DOVREFJELL NASJONALPARK-STYRE

Særutskrift – samlet saksframstilling

Utvalg	Utvalgssak	Møtedato
Dovrefjell nasjonalparkstyre	33/2015	26.03.2015

Høring av "Småkraftpakke Rauma-Nesset", seks vanninntak nær Eikesdalsvatnet landskapsvernområde og Sandgrov-botn-Mardalsbotn biotopvernområde

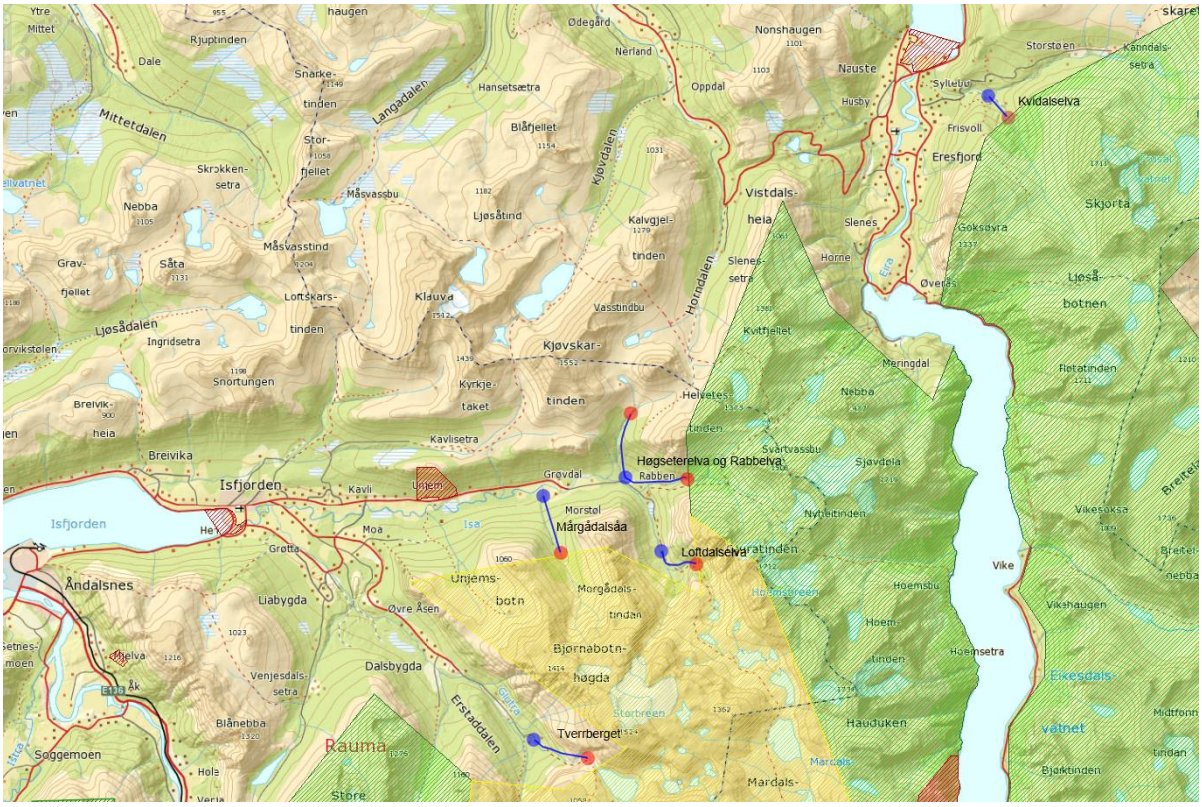
Som det framgår i tabellen er inntakene i Kvidalselva, Morgådalsåa, Loftdalselva og Rabbelva plassert nærmere vernegrensene enn 100 m. Tverrberget kraftverk (vedlegg 2) er en revisjon av prosjektet med inntak i Glutra og Saufonngrova inne i biotopvern-området som nasjonalparkstyret avslo i sak 11-2015 5.1. i år.

Når det gjelder **Kvidalselva**, angis det at inntaket skal plasseres på kote 308. Her er 305-koten 5,5 m utenfor vernegrensen, mens 310-koten går 30 meter inne i VO. Det er da åpenbart at inntak på kote 308 er innenfor vernegrensen.

Flere av bekkeinntakene er planlagt svært nær grensene for verneområdene. Verneområdegrensene er ikke merket der de krysser vassdragene som skal bygges ut. Med kun knekkpunktmarkering på omkringliggende fjelltopper, er det vanskelig å fastslå nøyaktig hvor grensene krysser vassdraget uten å måle inn grensepunkt. Om ikke dette gjøres før en eventuell utbygging, er det en risiko for at man utilsiktet gjør inngrep inne i verneområdene ved manøvrering av anleggsmaskiner eller endelig plassering av inntaket.
For de inntakene som ligger nærmere verneområdene enn 100 meter, finner jeg det rimelig å be NVE stille krav om at det skal måles inn og markeres med grensemerke et grensepunkt nær vassdraget, og at verneområdet i anleggsperioden markeres som forbudt område. I og med at merkingen forårsakes av utbyggingen, bør den i tilfelle bekostes av utbygger.
Dette gjelder Kvidalselva KRV, Morgådalsåa KRV, Loftdalselva KRV og Høgseterelva og Rabbelva KRV – inntak Rabbelva.

Når det gjelder **Kvidalselva** er forholdet at angitt inntakspunkt ligger innenfor verneområdegrensen, dersom oppgitt kotehøyde 308 er korrekt. Her foreligger da tre alternativer:

Det skal legges til at kart over nedbørfeltet i søknaden viser inntak rett utenfor verneområdet og tilsynelatende litt lenger ned enn kote 308. Jeg mistenker at søker rett og slett kan ha bommet med 5 m på høydeangivelsen og at inntaket **er** planlagt utafor LVO.
Myndighet for 2) er nasjonalparkstyret, for 3) er det Miljødirektoratet som kan gjøre en mindre vesentlig endring av grensen. Utfallet av eventuell søknad kan ikke forskutteres i denne høringsmerknaden.

1. Dovrefjell nasjonalparkstyre vil påpeke at inntakene for Kvidalselva KRV, Morgådalsåa KRV, Loftdalselva KRV samt Høgseterelva og Rabbelva KRV (inntak Rabbelva) ligger så nær grensen for verneområdene at spesielle hensyn her er påkrevet. Dersom det gis konsesjon for disse, ber nasjonalparkstyret NVE pålegge utbygger å bekoste tilleggsmerking av verneområdegrensene ved inntaksstedene, og stille krav om fysisk merking av verneområdet ved anleggsstedene som forbudt område i anleggsperiodene.
2. Nasjonalparkstyret har ikke krav til spesielle krav som bør stilles med hensyn til naturmangfoldloven § 49, utover at nærheten til verneområdene tilsier stor vekt på å minimalisere inngrep og god istandsetting etter eventuell anleggsperiode.

1) Inntaket flyttes ut av verneområdet, minst ned til kote 303.
2) Utbygger søker dispensasjon fra verneforskriften, og får dette.
3) Utbygger søker om justering av grensen.
